Bogotá D.C., octubre 03 de 2024

**REFERENCIA:**                   **RESPUESTA INQUIETUDES PROPONENTES PARA EL PROYECTO DE SUMINISTRO, MONTAJE Y CONSTRUCCIÓN DE CUBIERTA PARA LA CANCHA PARA LA CANCHA MÚLTIPLE DE LA CORPORACIÓN CLUB SOCIAL Y DEPORTIVO ECOPETROL BOGOTÁ.**

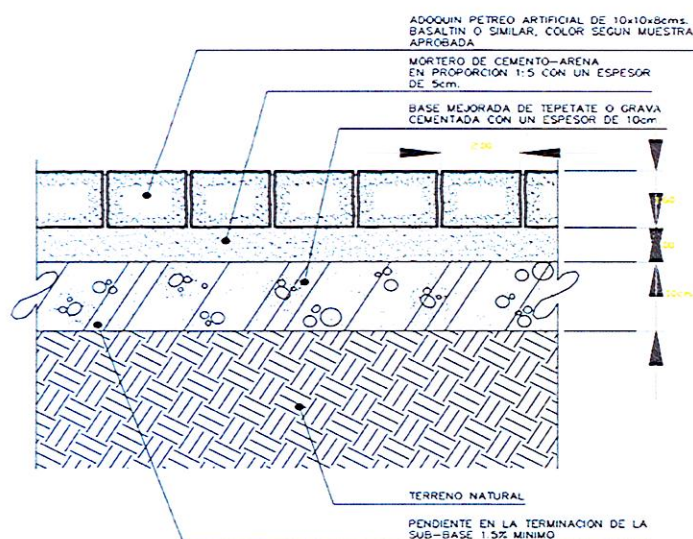
*10. De la manera más amable solicito por favor que me hagan llegar los demás planos inherentes al proyecto CEB-I.M-122-2024 cubierta de cancha voleibol, ya que los documentos de la licitación solo se encuentran los planos de estructura de cimentación y de estructura metálica.*

Se requieren planos de:

- Instalaciones eléctricas.
- Instalaciones Aguas de lluvia.
- Planos de arquitectura.
- Detalles de muros.

**Respuesta:** Planos anexos
